**ПОЛИМЕТАЛЛ**помещение 5, дом 93А, ул. Карла Маркса,
г. Красноярск, РОССИЯ, 660049Тел.: (391) 223 77 13
amikan@polymetal.ru
www.polymetal.ruОБЩЕСТВО С ОГРАНИЧЕННОЙ ОТВЕТСТВЕННОСТЬЮ
ГОРНО-РУДНАЯ КОМПАНИЯ «АМИКАН»
ООО ГРК «АМИКАН»ИНН 2466077362
КПП 246601001
ОГРН 1022402645825**АБК с ПП**

ПРЕДПИСАНИЕ № 1436-КЛВыдано ООО ПО «Радиан»

Приложение к предписанию № 1436-КЛ от 05.02.2026

Фото №1

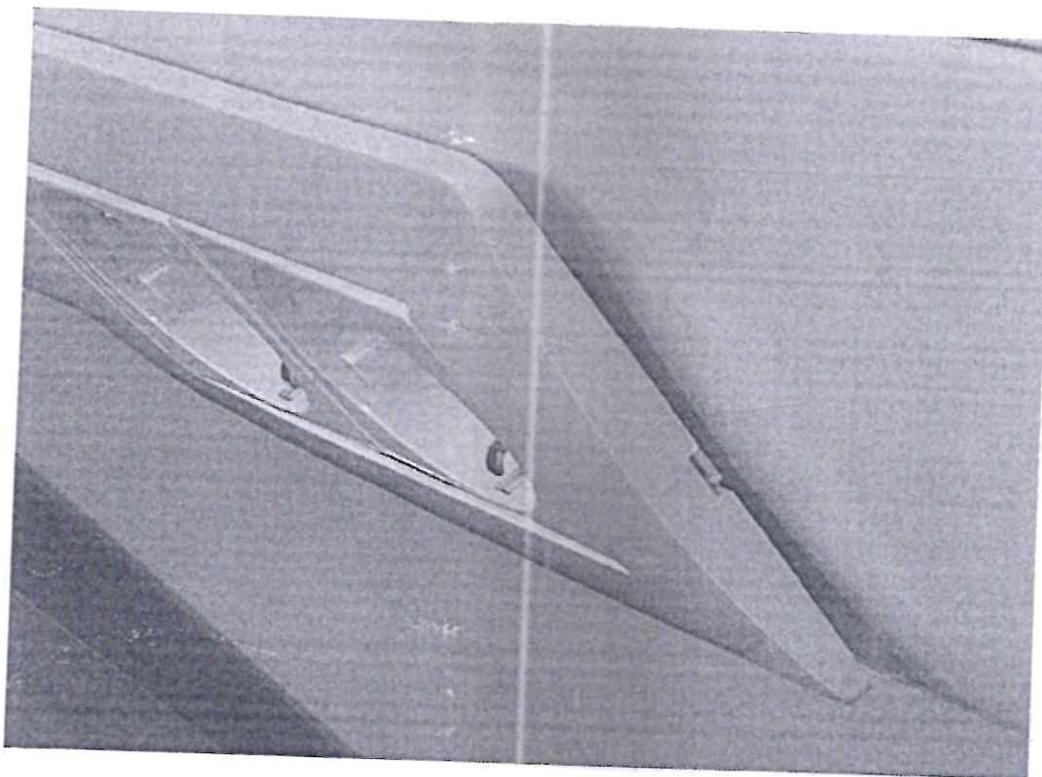
№ П/П	ВИД НАРУШЕНИЯ	КРАТКОЕ ИЗЛОЖЕНИЕ ВЫЯВЛЕННОГО НАРУШЕНИЯ С УКАЗАНИЕМ МЕСТА ОБНАРУЖЕНИЯ	ПУНКТ ТРЕБОВАНИЙ ТЕХ. РЕГЛАМЕНТОВ, ИНЫХ НОРМАТИВНЫХ ПРАВОВЫХ АКТОВ И ПРОЕКТНОЙ ДОКУМЕНТАЦИИ, ТРЕБОВАНИЯ КОТОРЫХ НЕ ИСПОЛНЕНЫ	ПРЕДЛАГАЕМЫЕ МЕРЫ	СРОК УСТРАНЕНИЯ НАРУШЕНИЯ	№ ФОТО
1	2	3	4	5	6	7
1	СМР	<p>В ходе плановой проверки производства СМР сетей СКС и розеточной сети здания АБК с ПП выявлено:</p> <p>Розетки скрытой проводки силовой цепи 220В и компьютерные розетки RJ45 сети СКС установлены в пластиковом коробе ДКС без надлежащего плотного прилегания корпуса розетки к крышке короба, в местах установки присутствуют щели, розетки болтаются.</p>	<p>ГА 2(01-1-0486) от 08.08.2024 г. СП 48.13330.2014 «Организация строительства» СП 76.13330.2016 «Электротехническое устройство»</p>	Устранить замечания	20.02.2026	№1 №2
